Réf. : MRBR-23H040

AVIS URGENT : Avis relatif à la sécurité
FDR Visionary Suite

FDR Visionary Suite

Fig. 1 Rotation autour de l'axe vertical

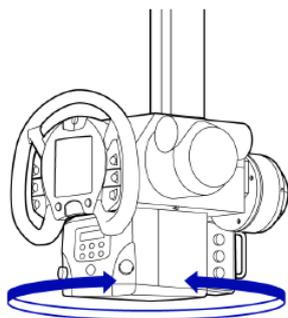
- Procédez à des inspections quotidiennes conformément au manuel d'utilisation CH - 200/CH -200 M. En particulier, vérifiez pour des anomalies quelconques, par exemple un dispositif de tube à rayons X capable de pivoter autour de l'axe vertical (voir la fig. 1 ci-dessous) sans activer le moindre bouton du panneau de commande. Si une anomalie quelconque est constatée, cessez d'utiliser l'équipement et contactez le technicien de maintenance de Fujifilm.
- Lors de la mise en rotation de l'assemblage du tube à rayons X, ne pas heurter l'assemblage du tube à rayons X contre la butée au niveau de l'extrémité.
Si l'assemblage du tube à rayons X heurte violemment la butée, cela peut entraîner un choc sur le boulon qui pourrait se desserrer voire se rompre.
- Ne pas faire pivoter l'assemblage du tube à rayons X au-dessus du patient ou à proximité de ce dernier.

Dans le cas peu probable où l'ensemble des boulons se briseraient, nous ajouterons des pièces de protection afin que la section de porte-tube à rayons X ne se désolidarise pas de la colonne.

Dans le même temps, nous remplacerons les boulons qui retiennent la section de porte-tube à rayons X.
